Código:	FM-ENG-012			
Nº da revisão:	00			
Elaborador:	EPC			
Aprovador:	Willians de Souza Arruda			
Data da aprovação:	11/12/2017			
Periodicidade da revisão:	Anual			
Abrangência:	Corporativa			
Classificação:	Público			
SOCIOECONÔMICO 01 – PROGRAMA 09 – RECUPERAÇÃO RESERVATÓRIO UHE RISOLETA NEVE RIO DOCE PROJETO EXECUTIVO FAZENDA FLORESTA INST. TÉCNICA PARA REVESTIMENTO DA BACIA 01			Nº CONTRATADA	PÁGINA
			ALL-4458-E-RT-GEO-002	2/14
			Nº FUNDAÇÃO RENOVA	REV.
			N035500-O-1RT016	1

1. OBJETIVO

O objetivo da presente instrução é fornecer uma diretriz para realizar impermeabilização da Bacia 01, tendo em vista que neste local após escavação foram identificados pontos com materiais permeáveis (areia, cascalho e rocha fraturada) não identificados na campanha de sondagens realizadas inicialmente, evitando desse modo qualquer tipo de interferência no lençol freático e percolação na fundação do dique perimetral da Bacia 01.

Foto 01 – Camada aluvionar contendo camada de cascalho – Talude Sul

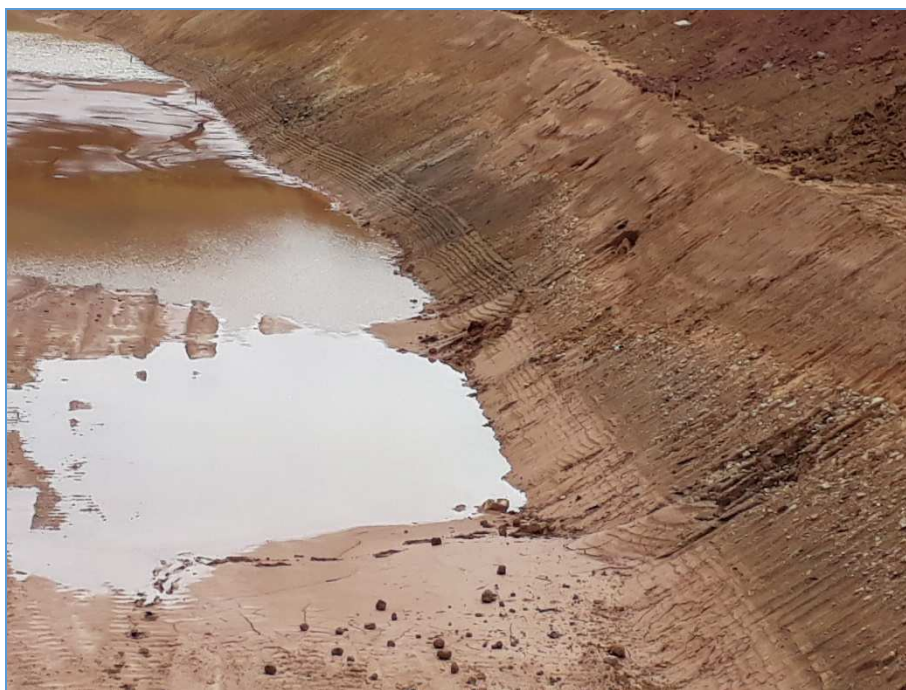
Após escavação da Bacia 01, verificou-se que nos taludes a presença de uma camada de cascalho de antigo terraço aluvionar que se encontra sobre o solo residual jovem ou rocha alterada (Foto 01).

Figura 01 – Seção típica da Bacia 01 com aterro de vedação.

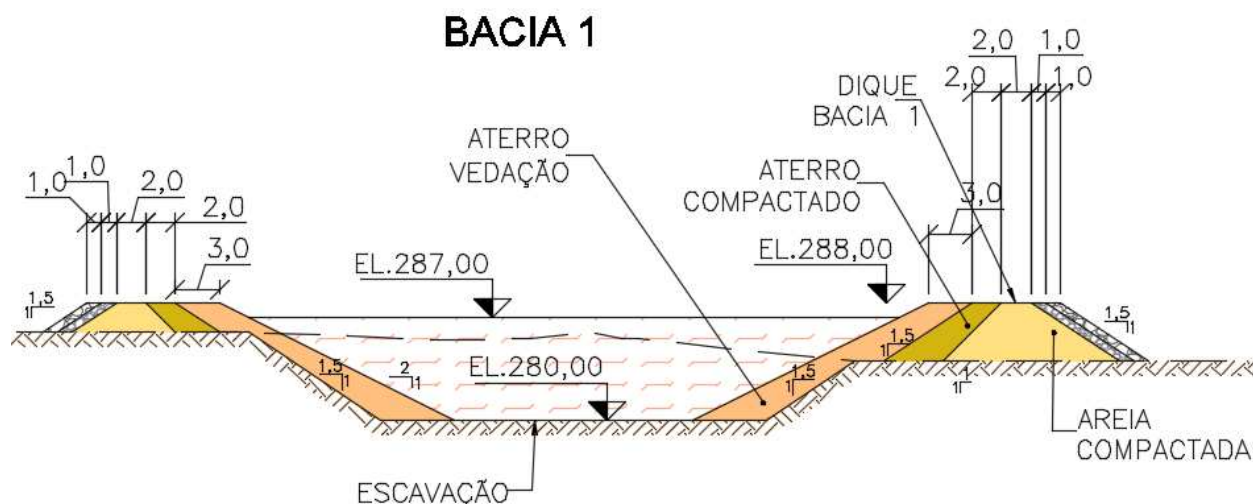
Para impermeabilização da Bacia 01, foram verificadas 2 alternativas, a primeira fazendo um aterro de vedação em seu perímetro, conforme apresenta a figura 01, com solução semelhante à adotada na Bacia 02 e a segunda com utilização de uma geomembrana ou manta PEAD.

A alternativa em aterro, prevê um volume de aproximadamente 12.000 m³ e redução na capacidade de Bacia 01 em torno de 10.000 m³, considerando o reservatório na cota 287, conforme pode ser visto nas curvas cota-volume abaixo.

Figura 02 – Seção típica Bacia 01.

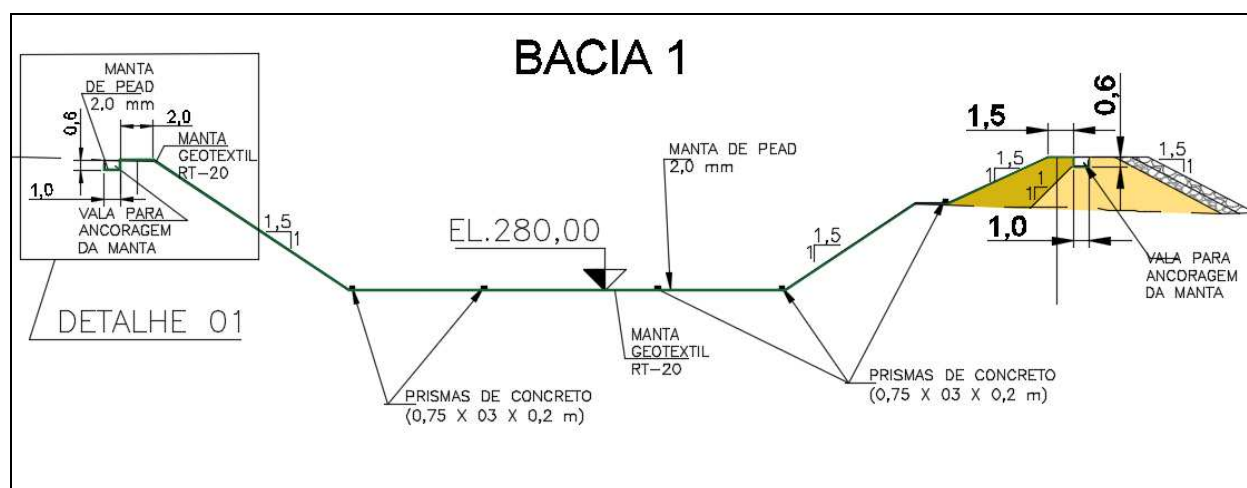
A fixação da manta será por meio de vala no topo do aterro, conforme ilustra a figura 02 e em detalhe a figura 03. As valas encontram-se afastadas no lado norte de 2,0 m e no lado sul de 1,5 da borda do talude.

No caso da bacia 01 deverão ser utilizadas mantas de PEAD texturizada, espessura de 2,0 mm. A textura deve ser aplicada em contato com o solo ou com a manta geotêxtil. As mantas serão emendadas com solda por termofusão e as emendas devem ser executadas no período da manhã ou da tarde, período de menor temperatura. O horário das 10 horas até as 15 horas deve ser evitado. Tal expediente evita a ruptura da manta com a retração com a redução da temperatura. O fabricante ou instalador deve orientar sobre a largura do traspasse para solda, estima-se que deve ser da ordem de 10 cm.

Para evitar a punção da manta, previu a utilização da manta geotêxtil RT20, sob a geomembrana PEAD que ficará em contato direto com o solo.

Figura 04 – Seção no local da rocha aflorante

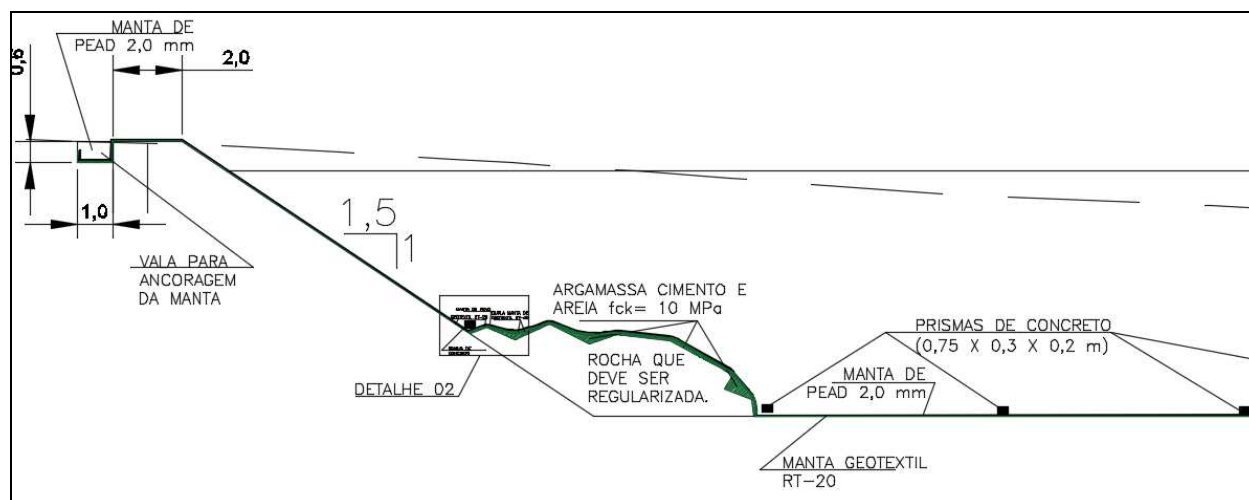
Nos locais onde existem rochas aflorantes, mostradas nas Fotos 02 e 03, as mesmas devem ser regularizadas com argamassa de cimento e areia, de modo que as todas as arestas vivas sejam eliminadas. Além da argamassa de concreto, neste local deve ser utilizado dupla manta de geotêxtil RT20, conforme ilustram a Figura 04 e em detalhe a Figura 05.

As mantas duplas de Geotêxtil RT-20 devem ser aplicadas somente onde ocorrer rocha aflorante.
